交番を つくってください。

HIROSHIMA ARCHITECTURE STUDENT CHALLENGE COMPETITION 2014

ひろしま建築学生チャレンジコンペ 2014

審査結果

18

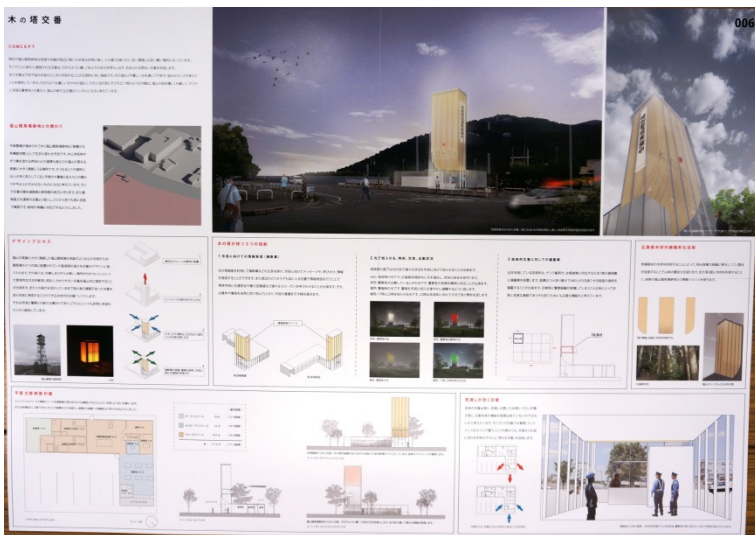
【1次審査】

事務室からの視認性, 事務室への視認性が不十分な平面計画となっている。警察機能を迅速に発揮するための動線配慮が必要。(青木)
配置図を見るとエントランスが奥まっているのが気になる。外壁として利用している木材の経年劣化にどう対応するのか疑問。(前田)
壁が連続しており, まちとのつながり, プライバシーをうまく解決している。(小川)

動線が複雑で機動的に問題がある。(高村)

【最終審査】

壁から始まることを徹底しているが, ルーバーを入れたことでそれが弱まってしまった。(青木)

公園を意識した計画が出来ている。次世代の交番のあり方の1つとなるように感じた。(前田)

1次審査で壁の存在感が強い案だったが, 最終審査のプレゼンでは, 少し中途半端な形になった印象を受ける。(小川)

全体的にあたたかみがあり, 平面計画も1次審査よりも改善されており, 評価できる。(河原)

1次審査からの改善はあるが, 配置が複雑である。(高村)

24

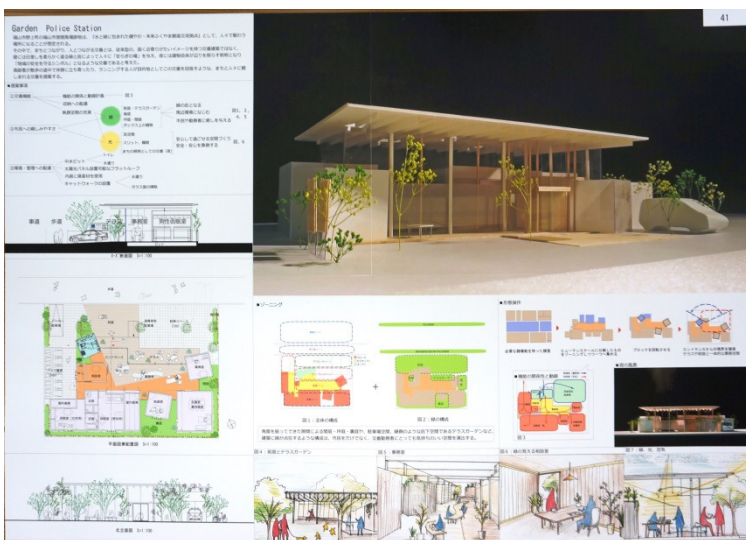
ガラス面, 小屋裏空間を大きくとっていることからコスト面での支障はないか。平面計画はまとまっている印象である。(青木)
陸屋根の提案が多い中で, 特徴的な作品である。開放的な部分とプライバシーを尊重する部分にメリハリがある。(前田)
あたたかみのある作品。(高村)

大きな形でランドマーク性がある。(青木)
交差点側からの見え方は良いのだが, 地域住民は東からのアプローチがメインになると思われるため配慮が欲しかった。(前田)
イエ型という説明であるが, イエよりも, もっとダイナミックな印象を受ける。ヴォイドが公園側に抜けている所など, 気持ちの良い印象を受け非常に良い。(小川)
閉鎖的なイメージのある交番を, 外から中が見えるオープンな計画としており評価できる。(河原)
外観がシンプルな建物であるが, 設備が丸見えなのがどうかと思う。(高村)

41

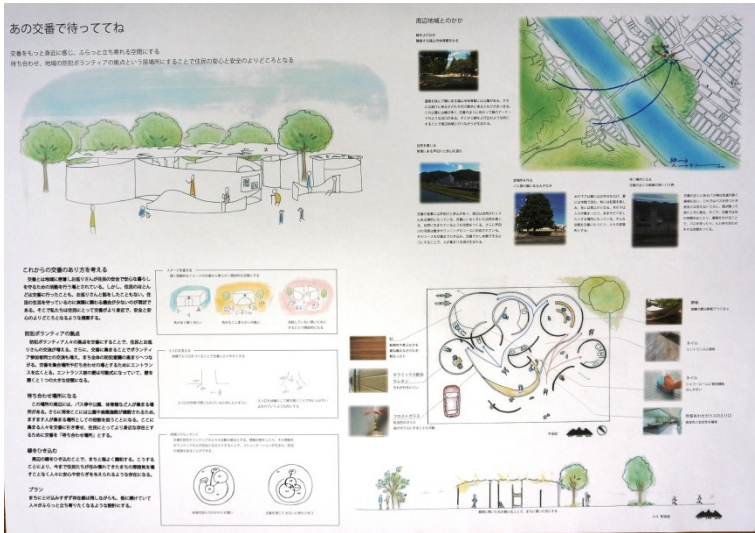
公園の中に建っているような雰囲気作品である。(青木)
高さ方向を意識して計画した点が評価できる。市民の利用まで提案している点が評価できる。(前田)
全般的にいいかなと思った。(高村)

公園的発想は良いが, 部屋を分けることで抜けができるが, この「抜ける」と「ガーデン」の目標がはっきりしない。(青木)
内部のボックスが角度を振っており, 隙間から公園が見えるのがよい。広場がポイントとなるため, 使い方の提案が欲しかった。(前田)
ふわっと浮いたような屋根が魅力的で大きなコンセプトになり得る。(小川)
これまでの交番にないオープンで楽しそうなイメージ。(河原)
屋根等を強調して言えば, 掴みが良かったのではないかな。(高村)

14

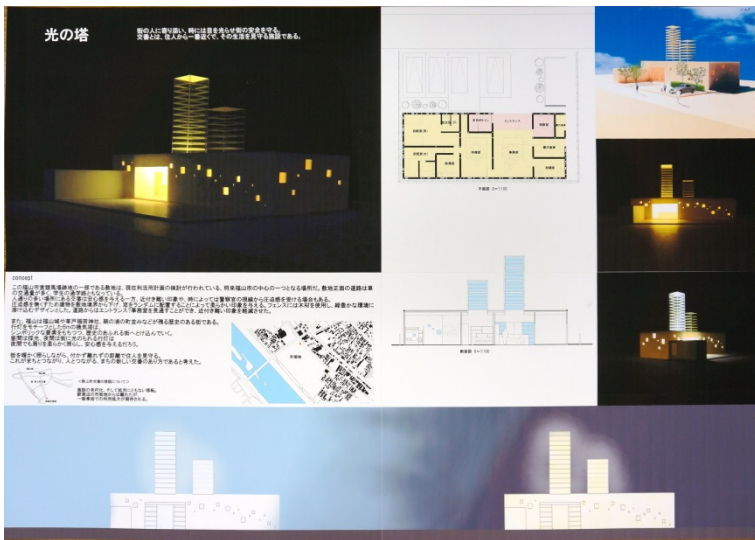
ランドマーク性を意識した案で、新しさがある。視認性に問題があるので、壁の形等により改善できればよい。(小川)

25

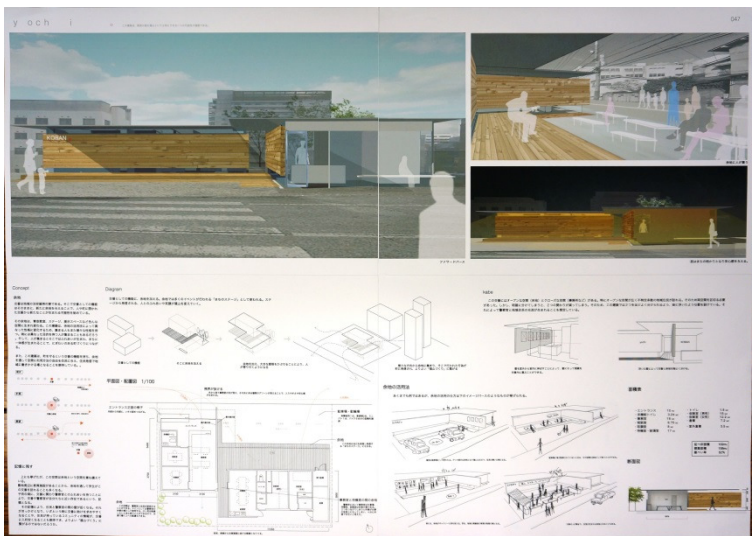
コスト面に無理があるかもしれないが、光の塔によりランドマークを作ろうという意図がよい。(小川)

目立っていてちょっと変わっていると思った。理想的な配置になっていると思う。ランドマーク性もあると思った。(高村)

28
BEST-21 投票した審査委員 | 河原

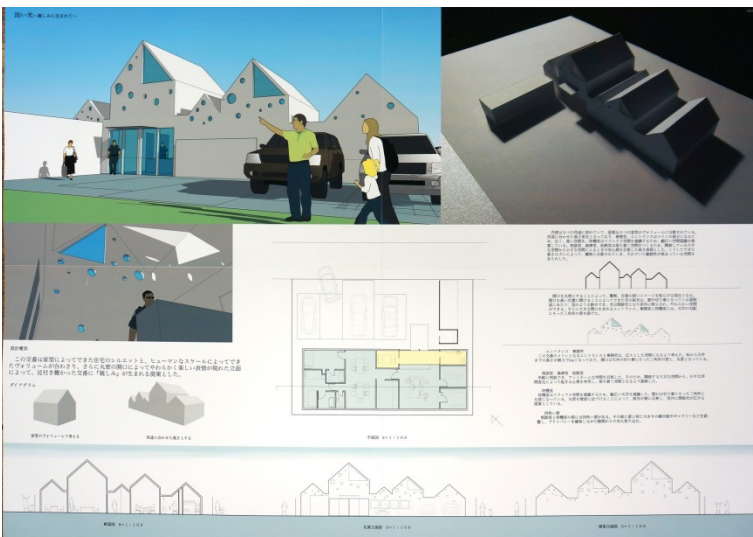
中を見通せる部分と見通せない部分を区別しており好感が持てる。(河原)

31
BEST-21 投票した審査委員 | 河原

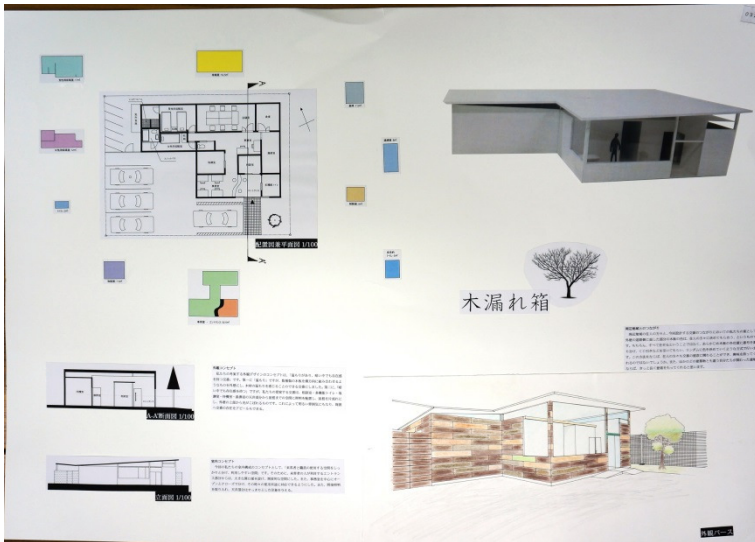
平面計画がしっかりできている。
こういったシルエットも有りだと感じた。(河原)
